**ПЛИТЫ МОДЕЛЬНЫЕ СТАЛЬНЫЕ ДЛЯ ОПОК РАЗМЕРАМИ В СВЕТУ
2000×1600 мм НА ФОРМОВОЧНЫЕ ЛИТЕЙНЫЕ МАШИНЫ
С ПОВОРОТОМ ПОЛУФОРМЫ БЕЗ ДОПРЕССОВКИ**

**ГОСТ
20119—74**

Наименование № 1 ГОСТ 20119—74 Плиты модельные стальные для опок размерами в свету 2000×1600 мм на формовочные литейные машины с поворотом полуформы без депрессовки. Конструкция и размеры

Черт. 1

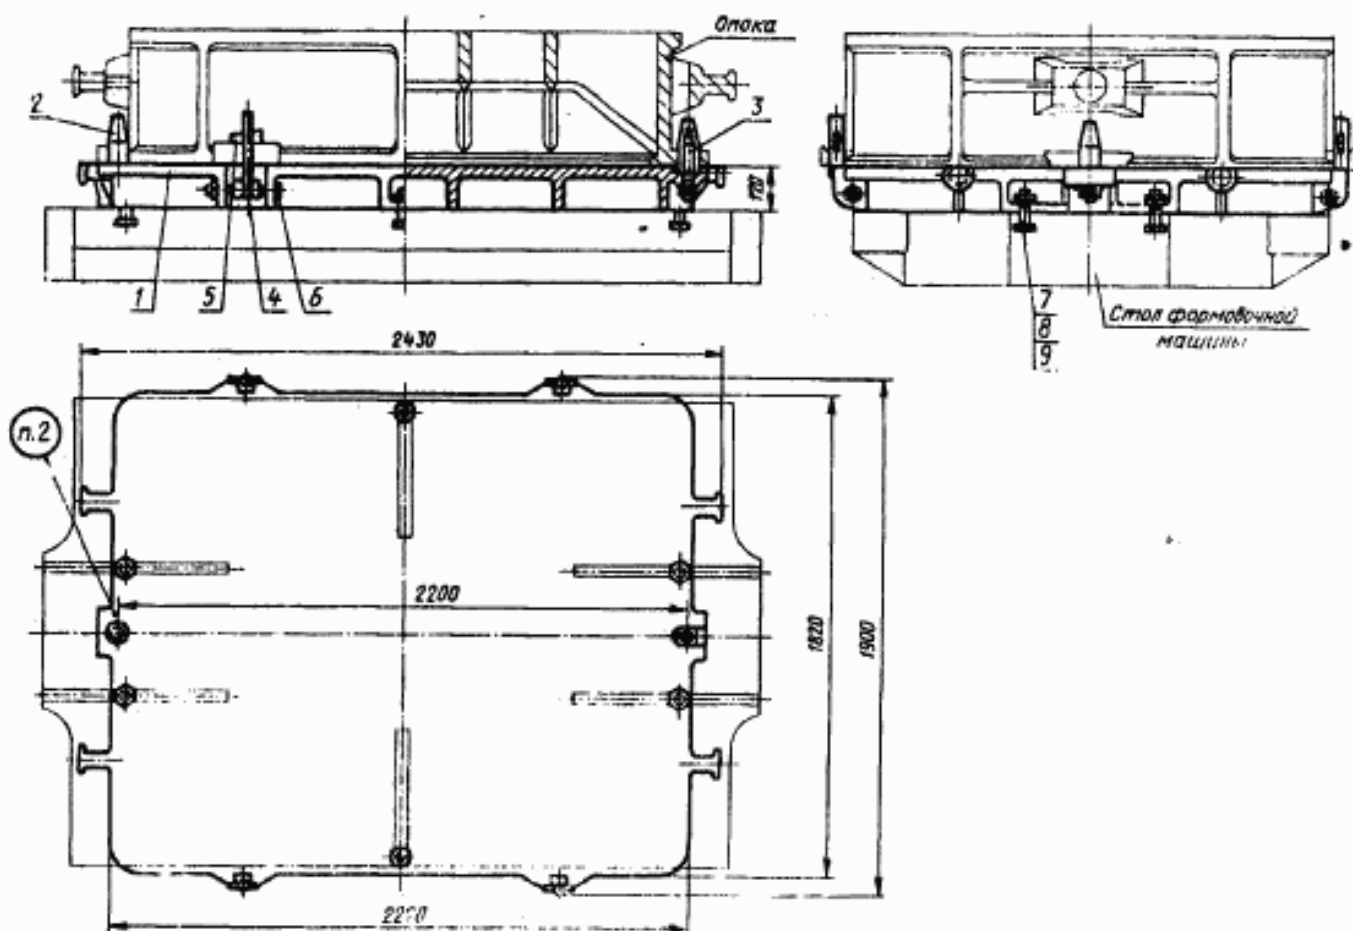
Пункт 1. Чертеж 1. Подрисовочная подпись. Заменить обозначение болта (поз. 7): М20×80.66.05 по ГОСТ 7808—70 на 7002—2589 по ГОСТ 13152—87.

Пункты 1, 3. Чертежи 1, 2. Заменить слова: «Теоретическая масса» на «Масса, не более».

Черт. 2

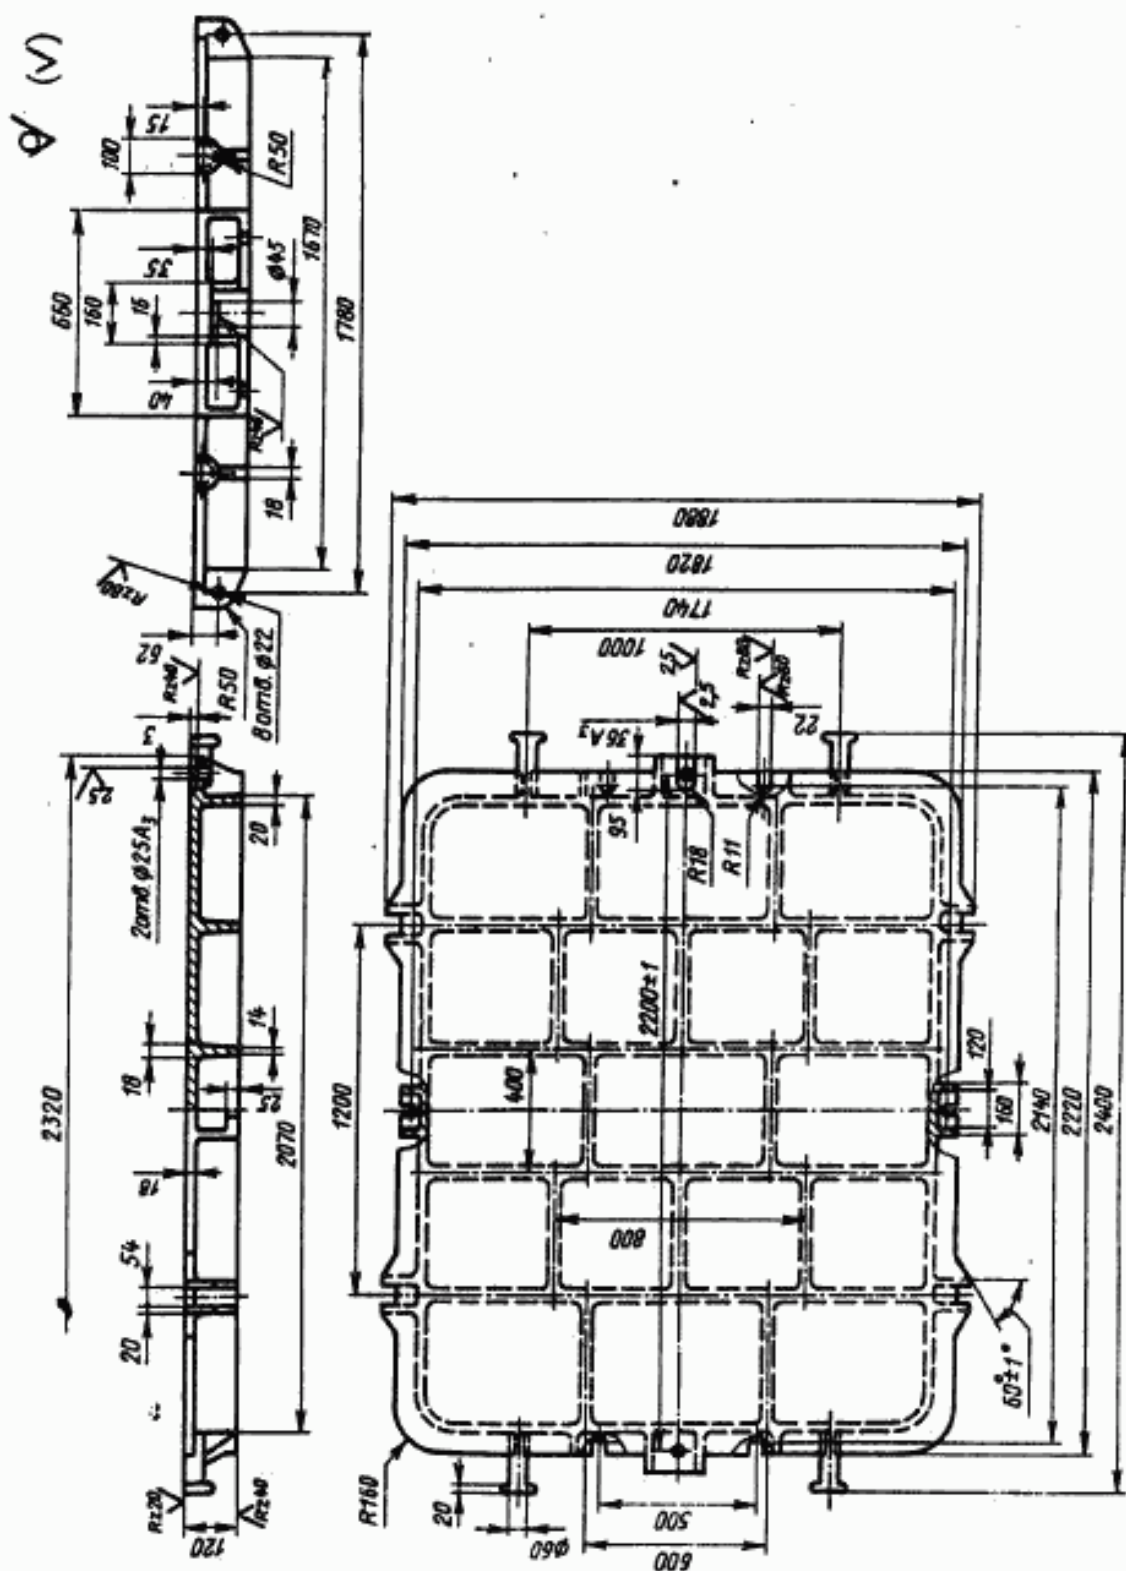
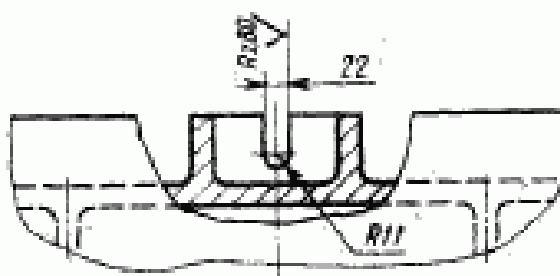
Пункт 3. Чертеж 2. Заменить обозначение: А₁ на Н8;

вид сверху дополнить, как указано на чертеже:
